Aire de mise en Valeur de l'Architecture et du Patrimoine (AVAP) de la commune de : BEAUNE (21)

NOTICE DE PRÉSENTATION Modification n°1 de l'AVAP

Modification n°1 de l'AVAP

Figure 4 : Extrait du plan de l'AVAP de Beaune

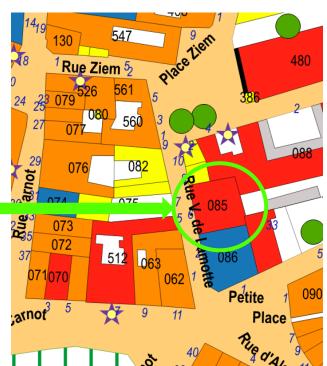
> Lacune issue d'un classement postérieur à l'approbation de l'AVAP : **Ancienne Chambre de Commerce de Beaune** classée le 30/08/2023 (immeuble en totalité)

Figure 9 : Extrait du plan de l'AVAP avec report des bâtiment protégés au titre des MH supposés (Noir) et qualification, au titre de l'AVAP des autres bâtiments (Rouge : Remarquable ; Orange : d'Intérêt ; Bleu : d'Accompagnement ; Jaune : sans qualité patrimoniale)

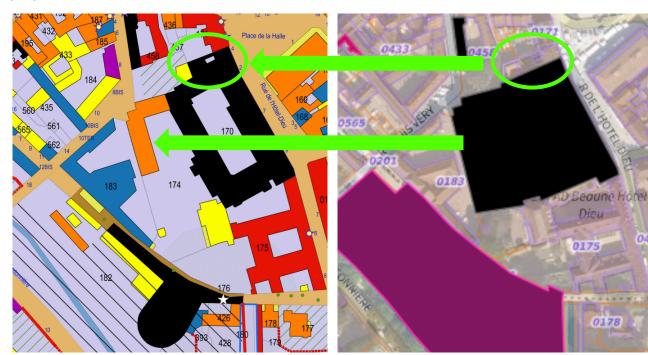
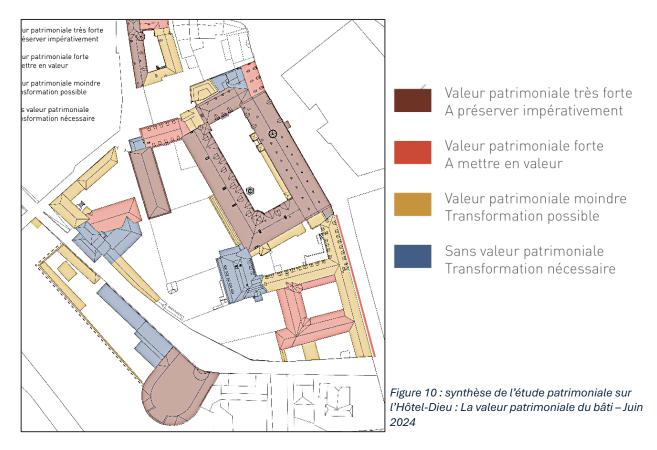
Aujourd'hui, il apparait deux erreurs manifestes : la qualification de la boutique des Hospices comme MH dans l'AVAP n'est pas bonne, et, le bâtiment d'intérêt (en Orange dans l'AVAP) à l'Ouest de l'Hôtel-Dieu devrait être identifié comme un MH, pour suivre la logique de l'information apportée par l'AVAP pour les Monuments Historiques.

De plus, la cour de l'Hôtel-Dieu et le jardin à l'arrière sont protégés au titre des MH, comme des emprises surfaciques. Il conviendra de reporter ces informations sur le document graphique de l'AVAP.

Figure 11 : Souhaits de modification de l'AVAP après l'étude patrimoniale sur l'Hôtel-Dieu et ses annexes

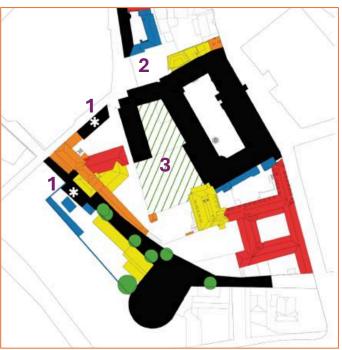
- 1. Correction de l'emprise MH de l'Hôtel-Dieu. Les bâtiments marqués d'un astérisque sont des immeubles d'intérêt qui nécessitent un arbitrage de la DRAC pour le classement MH⁵.
- 2. Le jardin Saint-Louis, issu d'une dentcreuse résultant de la démolition de bâtiments, n'a pas vocation à conserver sa fonction de jardin.
- 3. Les jardins de l'Hôtel-Dieu doivent conserver leur fonction de jardin, avec un caractère végétal prédominant.

La modification n°1 de l'AVAP propose de répondre favorablement aux souhaits d'évolution demandée par l'étude patrimoniale: les qualifications des bâtiments seront corrigées, les espaces libres protégés seront requalifiés (voir évolutions sur les schémas cidessous).

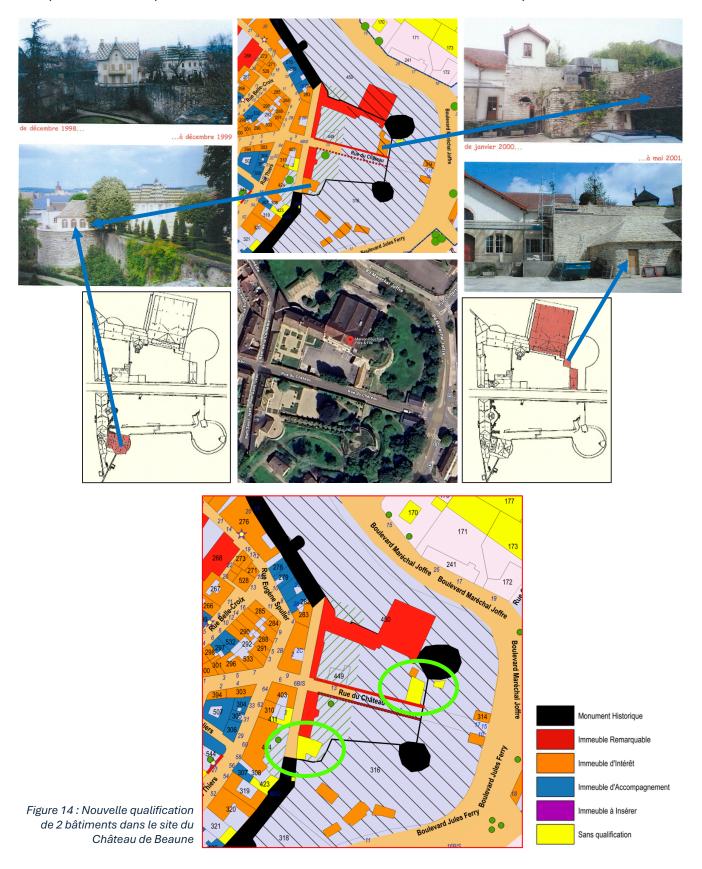
Le site de l'ancien château de Beaune a aussi fait l'objet d'une étude d'évaluation patrimoniale et d'une datation des immeubles bâtis.

Cette étude démontre que la qualification de deux immeubles bâtis peut être modifiée, les requalifiant d'une protection « immeuble d'intérêt » à une valeur « sans qualification ».

Figure 23 : avec un fond coloré, les zones susceptibles d'évolution pour l'acceptation de dispositifs solaires : les « zones d'acceptabilité solaire », objet de la présente modification n°1

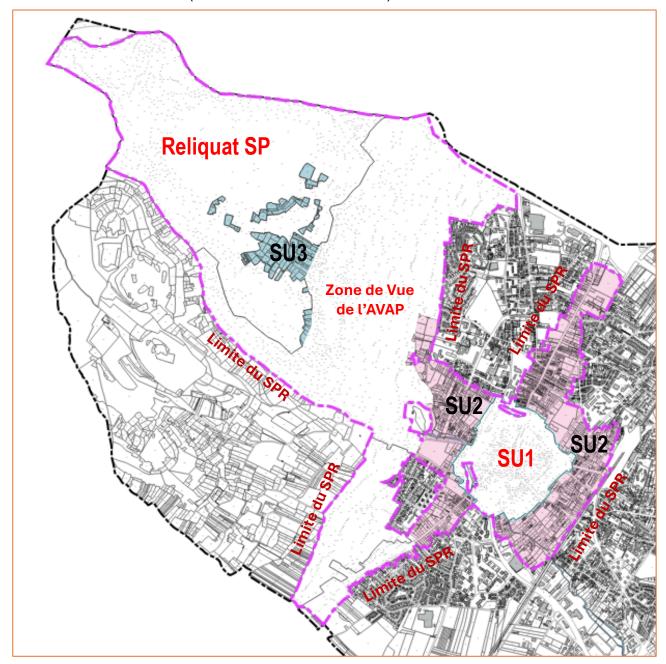
L'extraction du secteur **SU1**, de l'emprise de la « **Zone de Vue** » et du reliquat du secteur **SP** situé hors « zone de vue », des possibilités d'évolution du règlement de l'AVAP concernant l'acceptation des dispositifs solaires, laisse des opportunités pour les secteurs **SU2**, **SU3** que l'on qualifiera **de « zones d'acceptabilité solaire_»** matérialisées dans le plan ci-dessous par les zones colorées du SPR (rose en SU2 et bleue en SU3).

Les immeubles bâtis des catégories « sans qualification » et ceux des immeubles « à insérer » pourraient, s'ils sont situés dans les zones à possibilité d'évolution (voir plan ci-dessus), recevoir des capteurs solaires en toiture ou en façade sous réserve de respecter les règles d'intégration définies dans le règlement modifié de l'AVAP.

Figure 32: En bleu clair les parcs de stationnement existants des « zones d'acceptabilité solaire » du secteur SU2 de l'AVAP.

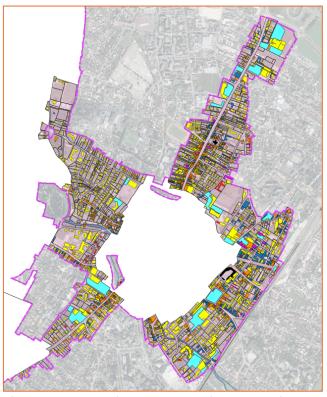
Leur implantation géographique de part et d'autre des grands axes majeurs pour la découverte du territoire viticole et du Bien Universel (Route de Dijon, de Nuits-Saint-Georges, de Pommard), implantation en frange du secteur SU1 protégé, plaident pour une interdiction de ce type de dispositif solaire, dans le SPR, ou, à minima, avec un recul conséquent par rapport aux grandes voiries (routes et avenues, boulevards circulaires, rues « des faubourgs... »), recul qui sera défini à 20m avec obligation de végétaliser par des arbres de moyenne et de haute tige la bande laissée libre, voire à densifier par des plantations basses ces zones arborées pour répondre aux exigences de la loi APER.

La volumétrie et l'emprise des ombrières doivent aussi être maîtrisées en ne tolérant que des ombrières à deux versants symétriques contrariés et de pente maximale de 10°, couvrant une surface unitaire de 150m2 (10 places de voitures).
